Legenda das alterações/Ampliações [Interior]

requerente	CONESA PORTUGAL, S.A.
local	Montinho de Baixo – MORA
fase	Licenciamento de Unidade Industrial
especialidade	
AUA	
contém	Planta de Alterações/Ampliações Interiores - Equipamento Fabril
processo	---
data	Abril 2020
rubrica	
desenho	02
escala	1:200
anexo	----

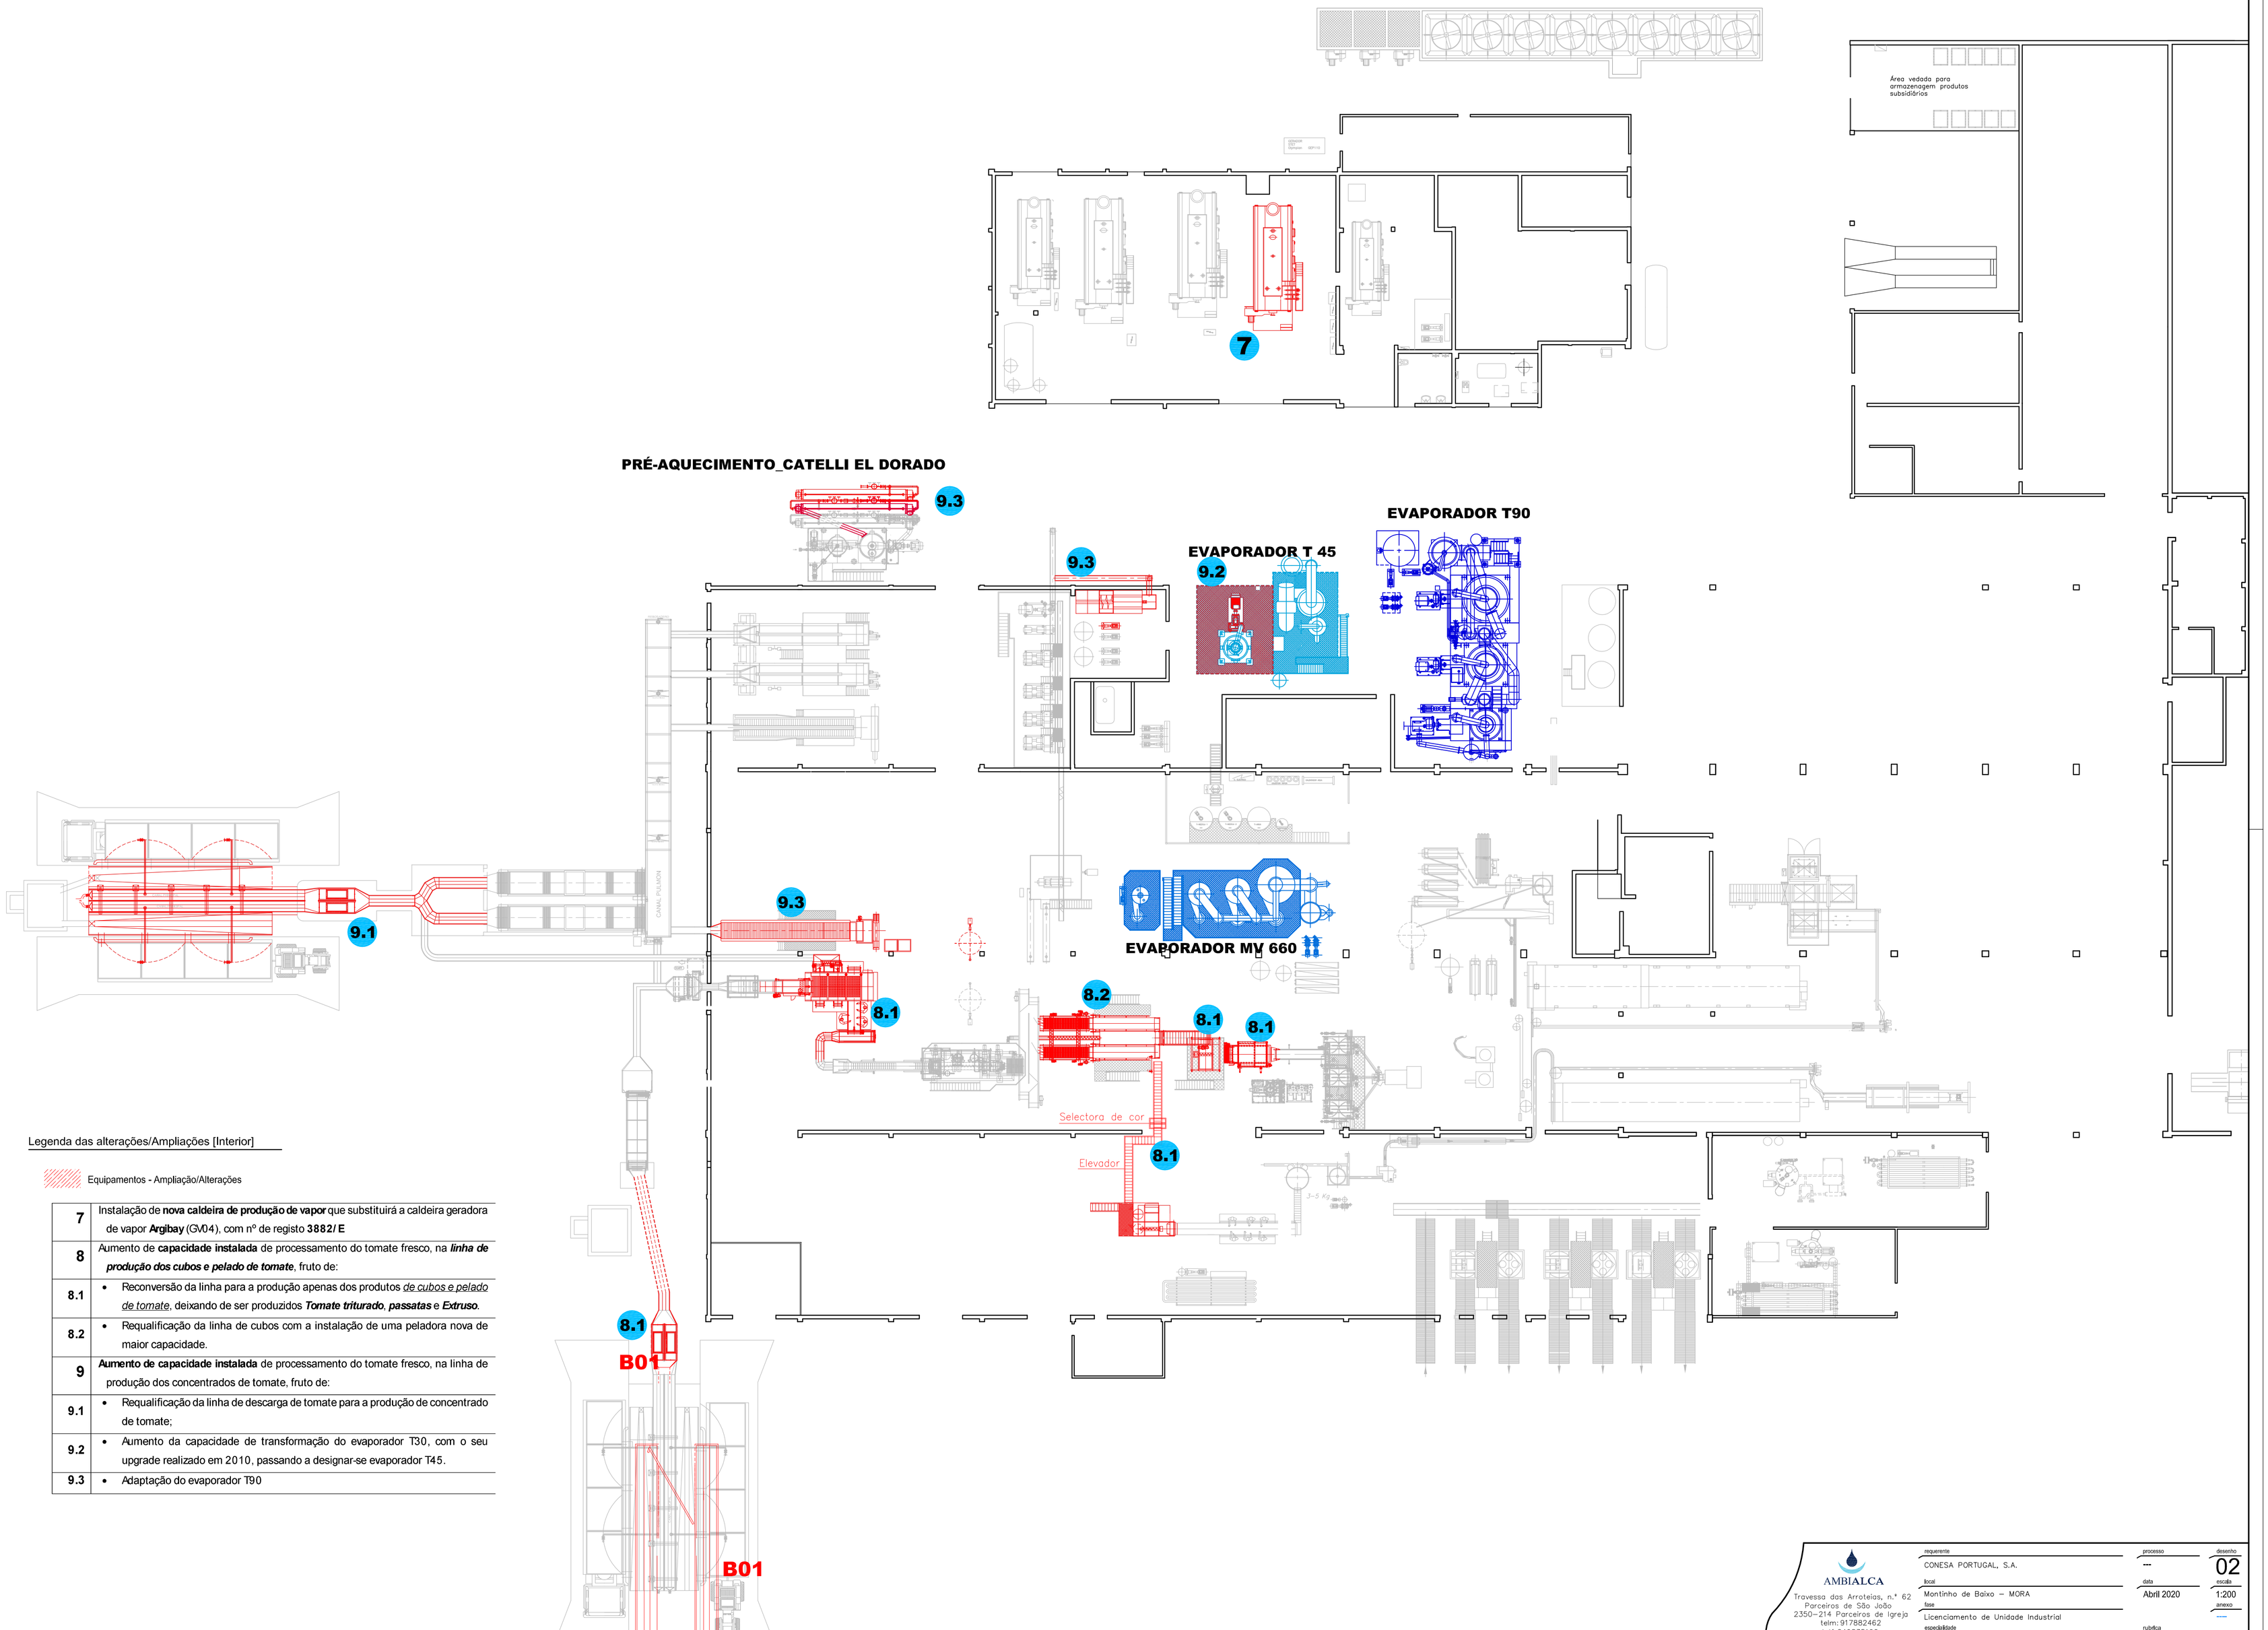
7	Instalação de **nova caldeira de produção de vapor** que substituirá a caldeira geradora de vapor **Argibay** (GV04), com nº de registo **3882/E**
8	Aumento de **capacidade instalada** de processamento do tomate fresco, na ***linha de produção dos cubos e pelado de tomate***, fruto de:

8.1	• Reconversão da linha para a produção apenas dos produtos *de cubos e pelado de tomate*, deixando de ser produzidos ***Tomate triturado***, ***passatas*** e ***Extruso***.

8.2	• Requalificação da linha de cubos com a instalação de uma peladora nova de maior capacidade.
9	**Aumento de capacidade instalada** de processamento do tomate fresco, na linha de produção dos concentrados de tomate, fruto de:

9.1	• Requalificação da linha de descarga de tomate para a produção de concentrado de tomate;
9.2	• Aumento da capacidade de transformação do evaporador T30, com o seu upgrade realizado em 2010, passando a designar-se evaporador T45.

9.3	• Adaptação do evaporador T90
